部品製造部(コネクタ)

44F-04-003

不具合連絡書

| 仕様番号 / 品名 | 415CFX-007-30F | / | 2Pスピーカーレセコンタ外 |

略図(必要な場合のみ)

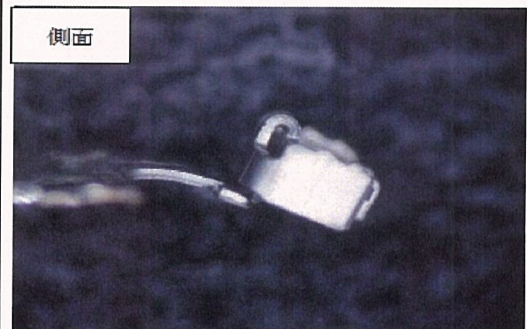
変形不良

客先にて『CNT到着確認センサ異常』でマシンが停止。
状態を確認した結果、コンタクトの変形が有った。
コンタクトの変形は巻き終わりから6,000～7,000程度使用後に発生。
また、変形は1m程度の区間発生し、それ以降発生は無くなる。
